TB1197

LuK Service Info

# Part Nr. 228 0079 11 – 280/280mm TGU6

Info: New design / Neues Design / Nouvelle conception / Nuevo diseño / Nuovo disegno / Nuovo segno

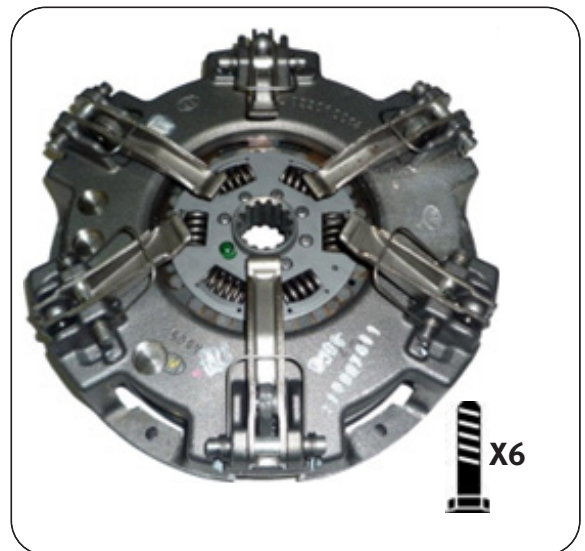
This new design utilises the latest clutch technology, using a vented housing for improved cooling and heat dispersal. Fully interchangeable with existing clutches with no modifications required to vehicle or flywheel. A new fixation bolt set 411 0164 11 6 x M8 x 1.25 x 50mm + Conical washer is supplied with new designs to accommodate the lower housing.
